La Commissione Tecnica di Verifica per l'Impatto Ambientale - VIA e VAS

PRESO ATTO che oggetto del presente supplemento di istruttoria di VIA è la **revisione del parere CTVA n. 958 del 15 giugno 2012** sulla compatibilità ambientale del progetto dell'impianto idroelettrico di Orte, nell'omonimo Comune, come supplemento di istruttoria di VIA, a seguito delle modifiche apportate dalle varianti progettuali presentate dalla Società proponente;

Fig. 2. Prospetti della centrale idroelettrica nelle diverse ipotesi di progetto e loro sovrapposizione schematica

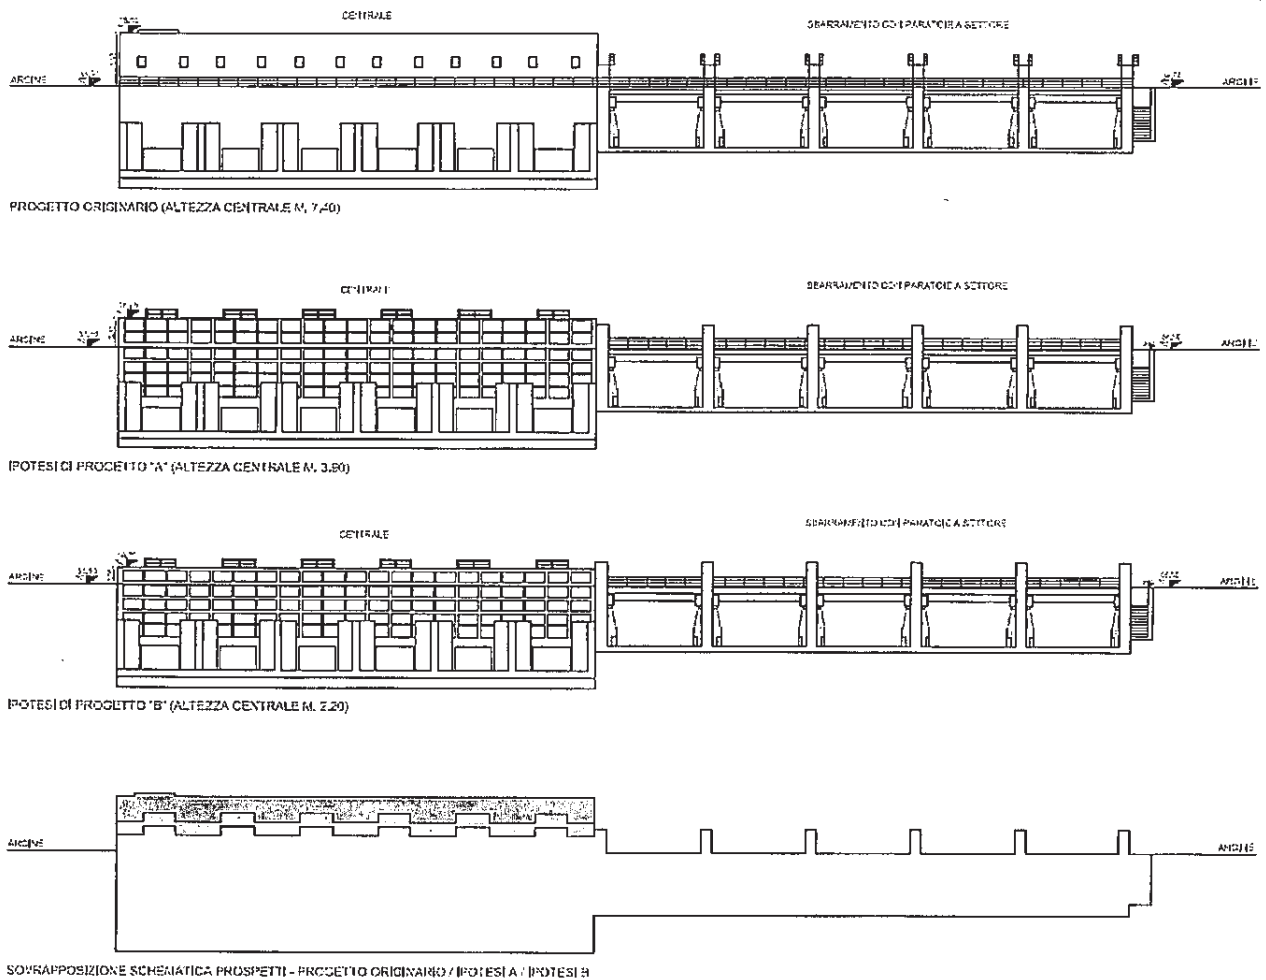
1. variazioni di altezza dell'edificio della centrale:

- progetto originario (sottoposto a istruttoria di VIA, Tavola 7 emessa a giugno 2010): m 7,40;
- ipotesi di progetto A (soluzione intermedia proposta alla Soprintendenza): m 3,90;
- ipotesi di progetto B (variante presentata dalla Società proponente): m 2,20;

alla quota di 2,20 m della variante di progetto si devono aggiungere ulteriori 1,60 m di altezza in corrispondenza degli oblò per l'ispezione delle turbine;

la soluzione proposta, oltre all'eliminazione delle costruzioni sull'argine dal lato turbine e al complessivo alleggerimento strutturale, consente la realizzazione dei manufatti con un'altezza rispetto al piano di campagna di circa 2,20 m rispetto ai 7,40 m iniziali e ai 3,90 m della soluzione intermedia proposta alla Soprintendenza;

Fig. 4. Variante progettuale: sezione trasversale della centrale idroelettrica (turbina ad asse verticale)

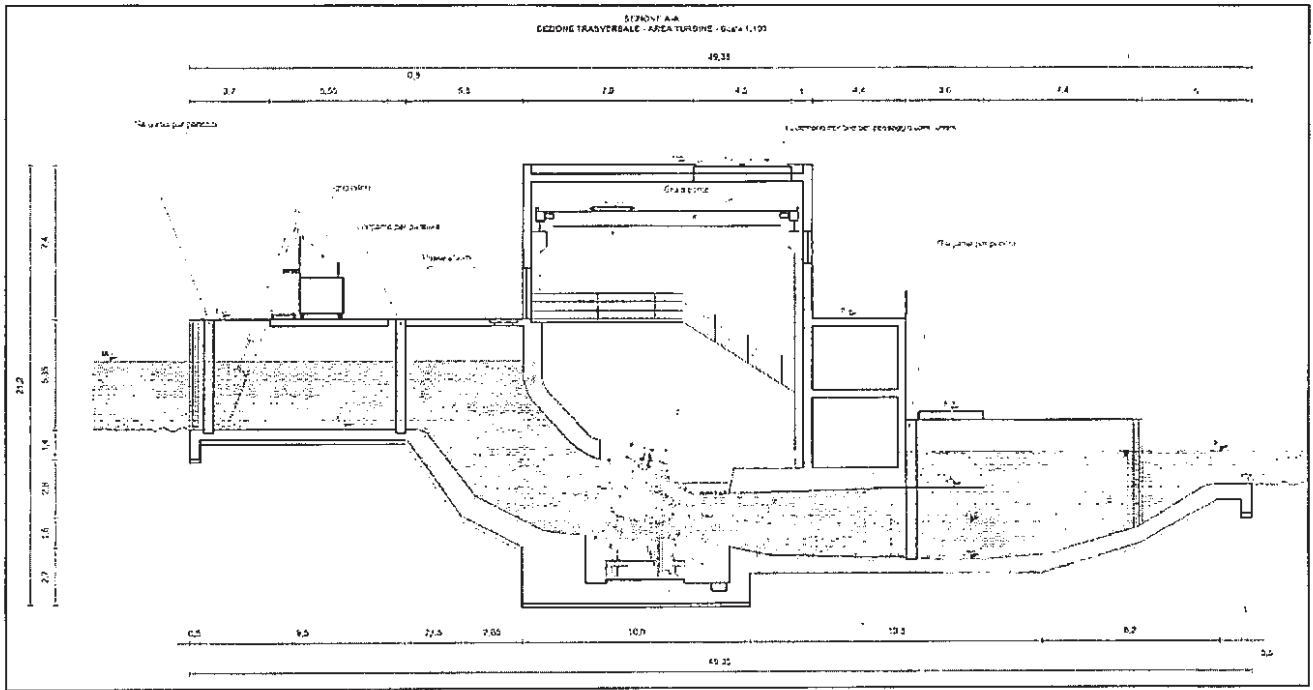
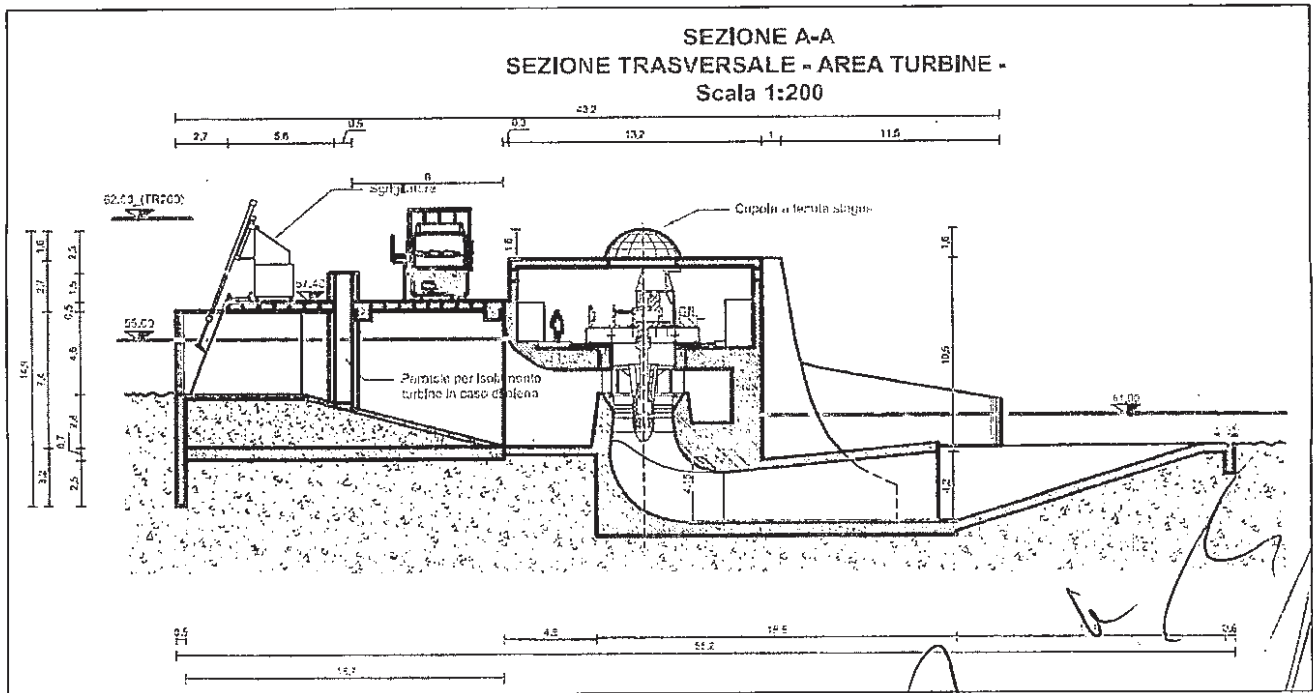
- diverso numero e diversa giacitura delle turbine nella variante (n. 4 turbine Kaplan ad asse verticale) rispetto al progetto già valutato nel corso del procedimento di VIA (n. 6 turbine Kaplan ad asse inclinato sub-orizzontale);

alla luce di tale evidenza sono stati necessari approfondimenti sulle eventuali differenze e modifiche introdotte in merito alla tipologia, all'orientamento e alle caratteristiche tecniche delle turbine, nonché sulle eventuali variazioni di portata, salto e potenza dell'impianto;

nel progetto originario erano previste n. 6 turbine Kaplan ad asse sub-orizzontale capaci di turbinare, tutte insieme, un massimo di $160 \text{ m}^3/\text{s}$, cioè $26,66 \text{ m}^3/\text{s}$ ciascuna. Le caratteristiche del diffusore erano le seguenti:

- dimensioni: $\text{m } 4,94$ (larghezza) \times $\text{m } 3,42$ (altezza) = $\text{m}^2 16,89$ ciascuno;
- sezione totale: $\text{m}^2 16,89 \times 6 = \text{m}^2 101,36$;
- velocità dell'acqua in uscita, per l'equazione di continuità: $v = 160 \text{ m}^3/\text{s} / 101,36 \text{ m}^2 = 1,57 \text{ m/s}$;

il progetto modificato comprende n. 4 turbine Kaplan invece delle n. 6 precedentemente previste, ad asse verticale anziché sub-orizzontale, capaci di turbinare, tutte insieme, ancora un massimo di $160 \text{ m}^3/\text{s}$, cioè $40 \text{ m}^3/\text{s}$ ciascuna. Le caratteristiche del diffusore modificato sono le seguenti:

- dimensioni: $\text{m } 9,30$ (larghezza) \times $\text{m } 3,77$ (altezza) = $\text{m}^2 35,06$ ciascuno;
- sezione totale: $\text{m}^2 35,06 \times 4 = \text{m}^2 140,24$;
- velocità dell'acqua in uscita, per l'equazione di continuità: $v = 160 \text{ m}^3/\text{s} / 140,24 \text{ m}^2 = 1,14 \text{ m/s}$;

a seguito delle modifiche introdotte, la portata massima di acqua turbinata dalla centrale resta invariata, pari a 160 m³/s, rispetto al progetto già sottoposto a istruttoria di VIA, mentre la velocità di uscita di tale acqua risulta minore, riducendosi da 1,57 m/s a 1,14 m/s: mantenendo inalterate le caratteristiche generali di producibilità dell'impianto, la variante proposta comporta quindi un maggiore rendimento delle macchine e contemporaneamente un minore effetto erosivo sulle sponde;

poiché nella variante progettuale la velocità di uscita dell'acqua dai diffusori risulta minore, a parità di producibilità gli impianti presentano un'efficienza più elevata e riducono l'erosione prodotta sulle sponde del fiume Tevere, determinando un positivo miglioramento rispetto al progetto originario sotto il profilo sia tecnico sia ambientale;

Fig. 5. Variante progettuale: prospetto di valle e planimetria a quota turbine della centrale idroelettrica

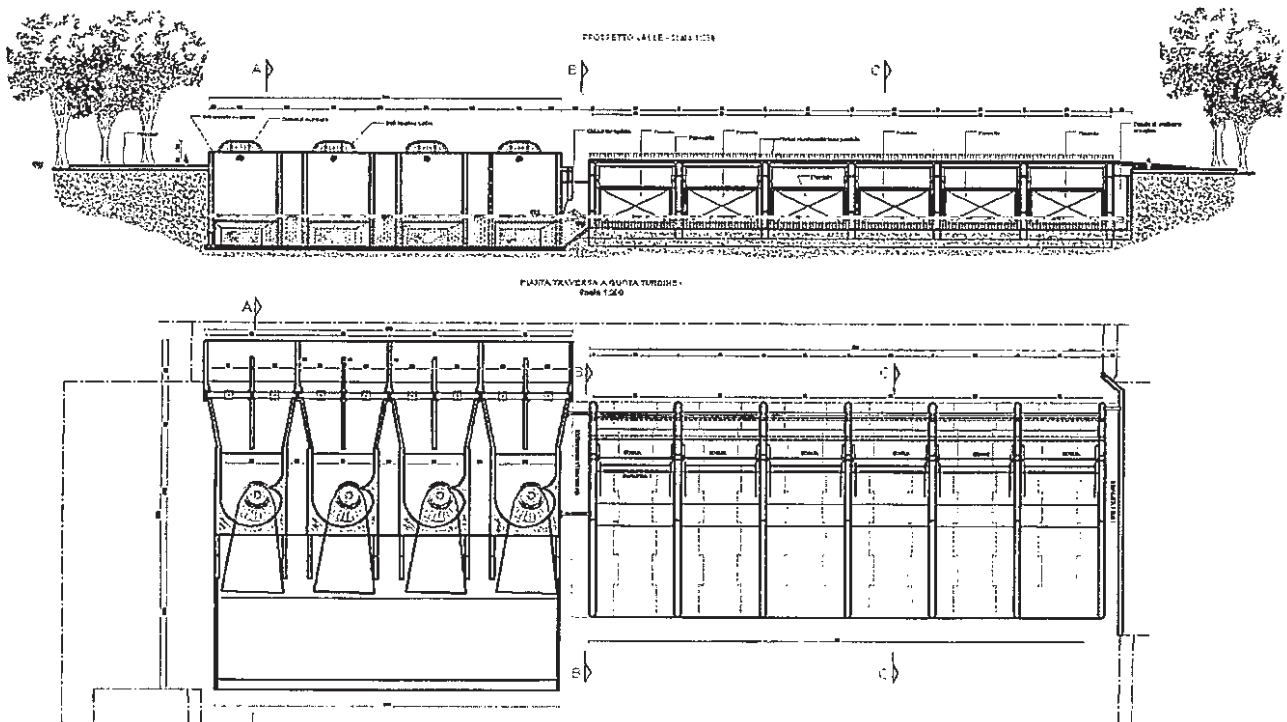
lo scarico delle turbine nella centrale idroelettrica avviene attraverso un tubo o diffusore, la cui forma è cilindrica per piccole portate oppure rettangolare nel caso di portate maggiori: lo scarico previsto dalla Società proponente è di tipo rettangolare;
